კორექტირებული საექსპერტო დასკვნა

მრავალბინიანი საცხოვრებელი კომპლექსის პროექტი

ქ,თბილისი, ზვიად გამსახურდიას სანაპირო #12;ქ.თბილისი, ქუჩა საქანელა

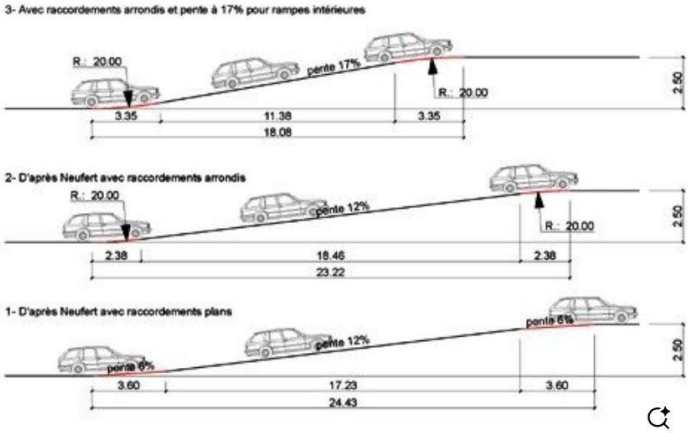
- რაც შეეხება აღნიშნულ ქვეთავში მითითებულ წრიული პანდუსის რადიუსთან დაკავშირებულ საკითხს, 20 მეტრიანი რადიუსის მოწყობის ვალდებულება ჩნდება საავტომობილო გზის ან პანდუსის თარაზულ სავალ ზედაპირზე წრიული გადასვლისას, რათა არ მოხდეს ავტომობილის გადაადგილებისას მისი დაზიანება. აღნიშნულის გრაფიკული ვიზუალიზაცია დაახლოებით ასე გამოიყურება:

მსგავსი წრიული გარდამავლობის გადაწყვეტა წარმოდგენილი დოკუმენტაციით არაა განსაზღვრული, შესაბამისად არც 20 მეტრიანი რადიუსის უზრუნველყოფის საკითხი ვალდებულება ჩნდება.

- პროექტის კორექტირების შედეგად გამოვლინდა დამატებითი გარემოება, კერძოდ, პანდუსის სიგანის გაზრდა 4.5 მ-მდე განხორციელდა არა მოქმედი საკანონმდებლო მოთხოვნების დაკმაყოფილების მიზნით, არამედ გაუმჯობესებული ვიზუალური აღქმისა და ფუნქციური გამოყენებადობის უზრუნველსაყოფად.
  ამასთან, უნდა აღინიშნოს, რომ პანდუსის ყველაზე ვიწრო მონაკვეთში 3.5 მ შიდა მოხვევის რადიუსის სრულად უზრუნველყოფა ვერ ხერხდება. თუმცა აღნიშნული გარემოება არ წარმოადგენს წესებთან შეუსაბამობას, ვინაიდან წესების 406-ით განსაზღვრულ მინიმალური სიგანის (3.5 მ) ფარგლებში სრულად დაკმაყოფილებულია ყველა მოქმედი მოთხოვნა, მათ შორის უზრუნველყოფილია შესაბამისი მინიმალური მოხვევის რადიუსი.
  შესაბამისად, პანდუსის სიგანის გაზრდით მიღებული დამატებითი სივრცე განიხილება როგორც ნებაყოფლობითი გაუმჯობესება, რომელიც სცილდება კოდით განსაზღვრულ სავალდებულო მინიმუმებს და, შესაბამისად, არ ექვემდებარება დამატებით რეგულირებას მინიმალური მოთხოვნების მიღმა.
